改善箇所説明図

不具合内容

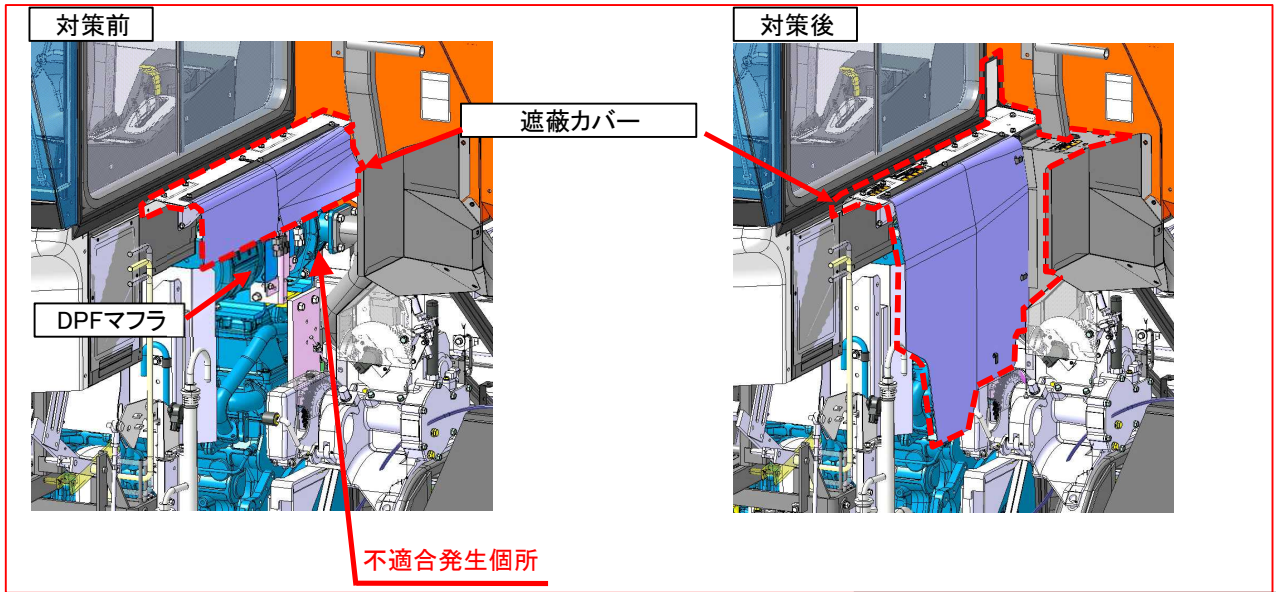
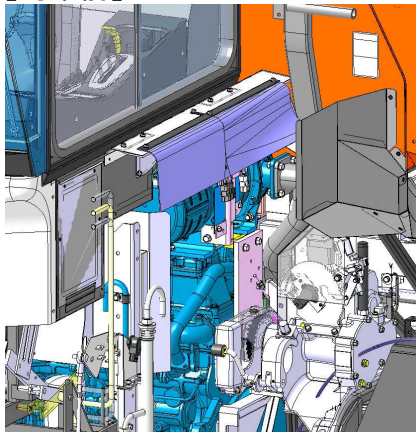
刈取脱穀作業車において、DPFマフラ高温部を遮蔽するカバーの設計が不適切な為、DPFマフラ周辺に麦ワラが堆積することがある。そのためDPFマフラ出口パイプ部と麦ワラが接触し、DPF再生処理中にDPFマフラ出口パイプ部の表面温度が上昇し、最悪の場合、麦ワラが発火することで車両火災に至るおそれがある。

全車両、遮蔽カバーを対策品に交換する。

形状の違いで識別可能。
